Mission régionale d'autorité environnementale

**Avis sur le projet d'exploitation
du parc éolien de la Perthe à Plancy-l'Abbaye (10)
porté par la société par actions simplifiée à associé
unique (SASU) PLANCY ÉNERGIE**

N° réception portail : 001613/AP
n°MRAe 2025APGE34

Figure 2: Plan du projet

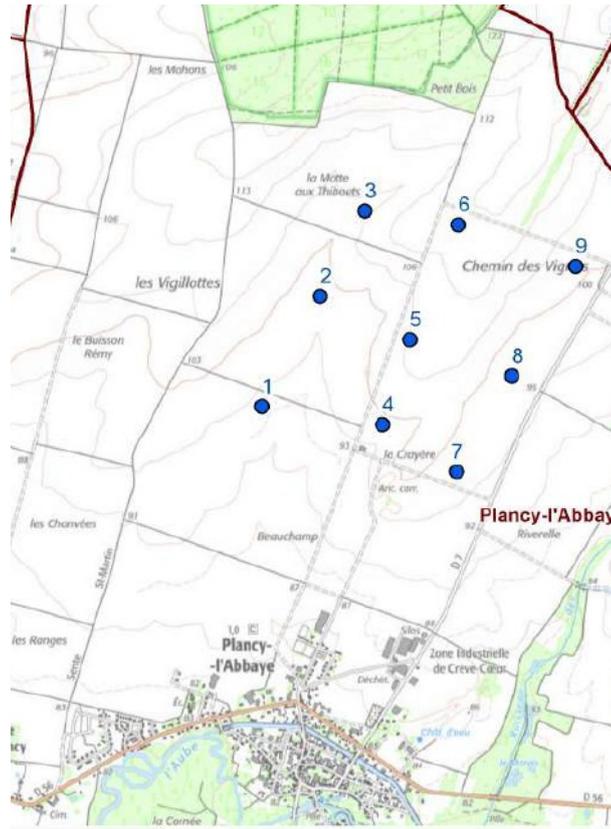
L'Ae constate à l'aide des coordonnées géographiques des éoliennes que la distance de 1,5 km n'est pas respectée entre le projet et le parc des Puyats à l'est. ***Elle recommande au pétitionnaire de supprimer les éoliennes à l'est du projet qui ne permettent pas une distance – tampon de 1,5 km entre le projet et le parc existant des Puyats.***

L'Ae recommande de préciser dans le dossier les angles de respiration avant et après projet calculés à partir des mâts ou des bouts de pales des éoliennes et de retirer du projet les éoliennes qui aggravent les angles de respiration depuis les 4 villages de Plancy-l'Abbaye, Boulages, Champfleury et Courcemain.

**Figure 3: Contexte éolien dans un rayon de 20 km
en bleu : éoliennes existantes
en vert : éoliennes autorisées ou en cours de construction**

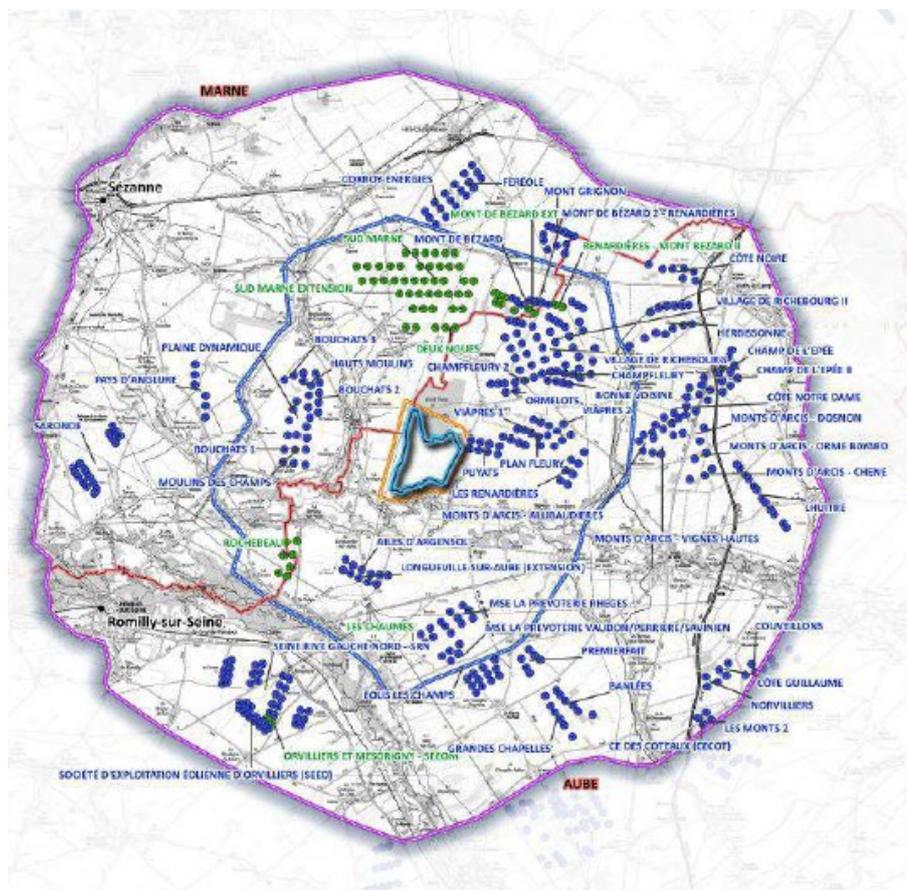
L'Ae constate que ne figurent pas dans cette liste :

- le parc de Saint-Oulph et Etreille-sur-Aube, pourtant de la même maison-mère que celle du pétitionnaire, situé à environ 10 km, et sur lequel l'Ae a rendu un avis n° 2025APGE17 du 20 mars 2025¹⁰ ;
- le parc éolien de la Crayère à Courcemain (51), situé à environ 4 km du projet, et sur lequel l'Ae a rendu un avis n° 2025APGE28 du 10 avril 2025¹¹.

L'Ae recommande de faire figurer sur les cartes du contexte éolien les 2 projets de parcs éoliens précités et de prendre en compte ce parc en cours d'autorisation pour l'analyse des effets cumulés sur le paysage.
